ZMIANA Z3_25.05.2023

Inwestor:	PRZEDSIĘBIORSTWO BUDOWLANE "DOMBUD" S.A. KATOWICE, ul. DRZYMAŁY 15, 40-32 TZYSKNO				
Nazwa:	PRZEDSIĘBIORSTWO BUDOWLANE "DOMBUD" S.A.				
Adres:	Zespół trzech budynków mieszkalnych wielorodzinnych wraz z infrastrukturą towarzyszącą - bud. A + B				
Mapa:	LOKALIZACJA: ul. Ludwika Rogalskiego				
Branża:	ARCHITEKTURA	BRANŻA:	OBIEKT:	FAZA:	DATA:
		OPISU TECHNICZNEGO		PB	05.2023
Nazwa:	**BUDYNEK NR 1 - RZUT DACHU**				
Imię i nazwisko	Funkcja	Podpis	Imię i nazwisko	Funkcja	Podpis
Projektował:	mgr inż. arch. Maria Dobrzyńska		Sprawdzał:	mgr inż. arch. Jacek Dzon	
Sprawdzał:	mgr inż. arch. Jacek Dzon		Sprawdzał:	mgr inż. arch. Maria Dobrzyńska	
Sprawdzał:	mgr inż. arch. Maria Dobrzyńska		Sprawdzał:	mgr inż. arch. Maria Dobrzyńska	
Data opracowania:	01/2023		Skala:	1:100	TA-07

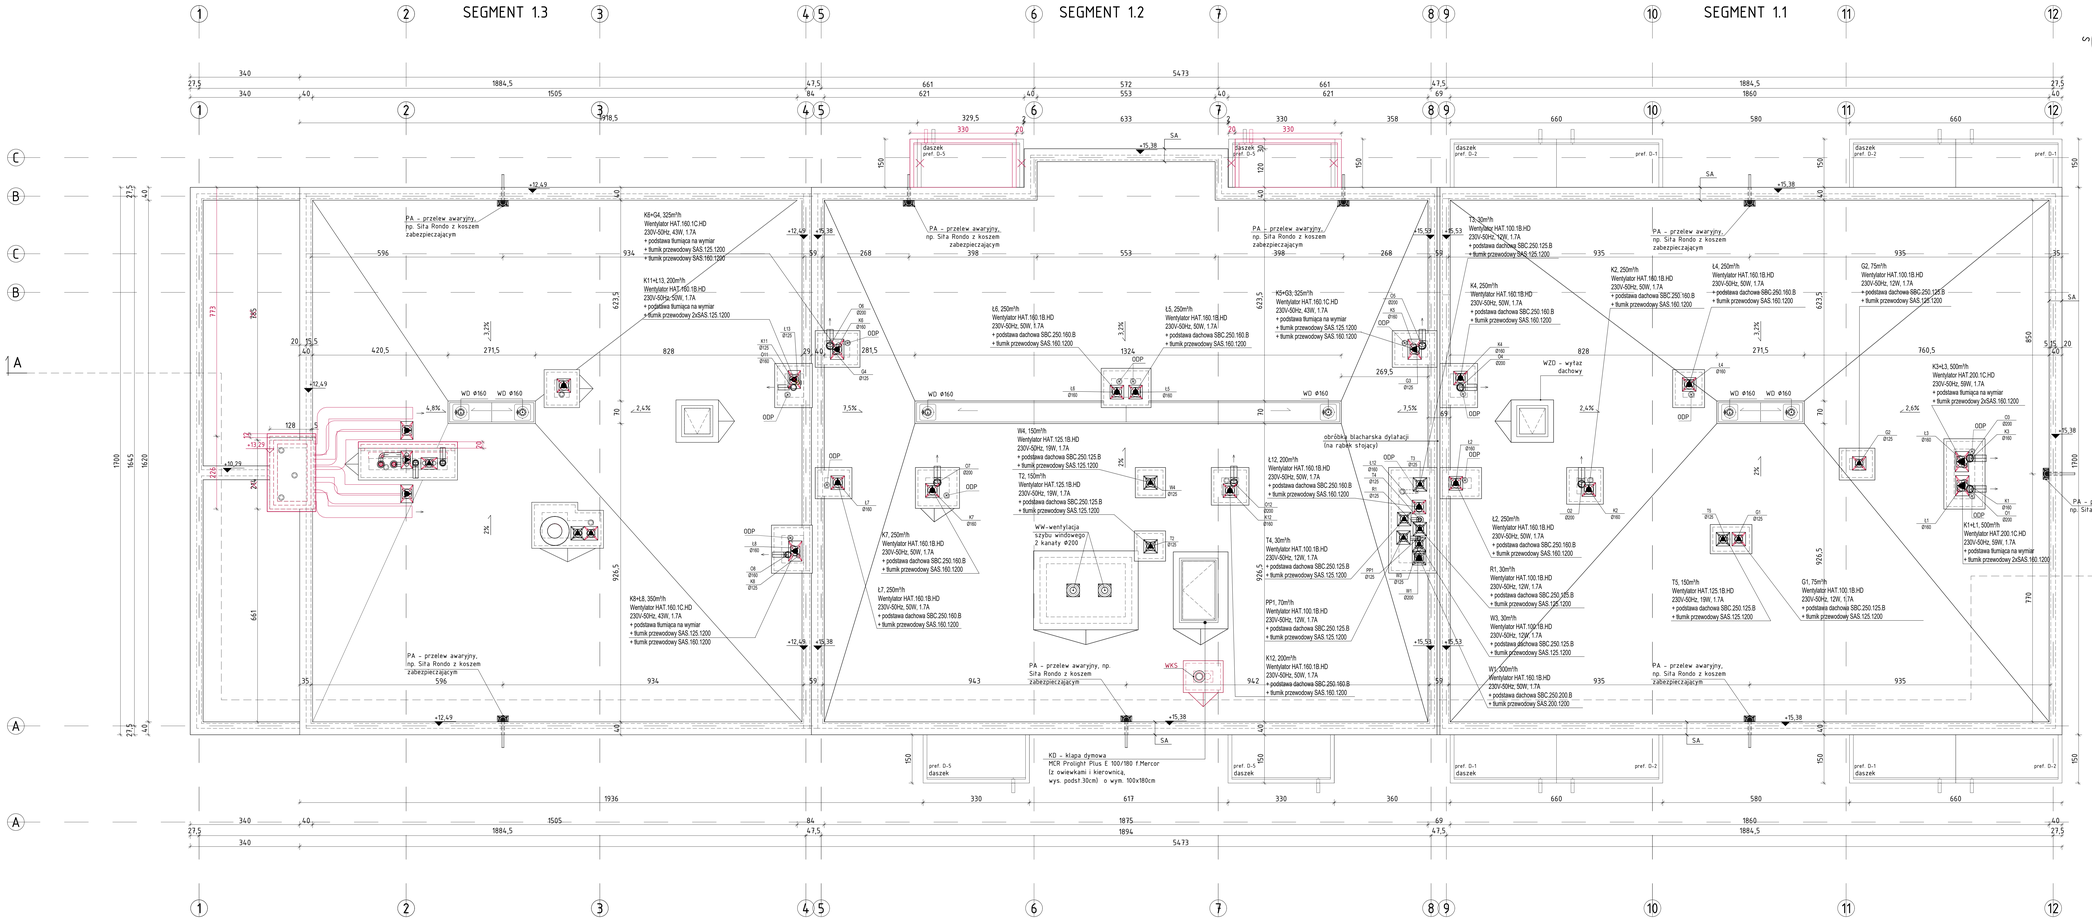
- Wprowadzenie kominka wentylacyjnego wywiewnego WKS Ø200 z klatki schodowej na IV piętrze;

- Przesunięcie prefabrykatów balkonowych Bl-5.2 i Bl-5(T.1) i daszków D5 nad nimi -20cm od ścian wysunięta
- Wprowadzana z tym zmiana prefabrykatu balkonowego Bl-5.2 na prefabrykat Bl-5.1 oraz balustrady BS-8 na balustradę BS-7;

-Zmiany związane z przeprowadzeniem kanałów wentylacyjnych na dachu (między osiami 1 i 2); szczegóły wg proj. wentylacji;
-Przezcenie kominów przy osiach 1 i 2; Podniesienie komina na tarasie o 0,50m (rzędna +13,29.)
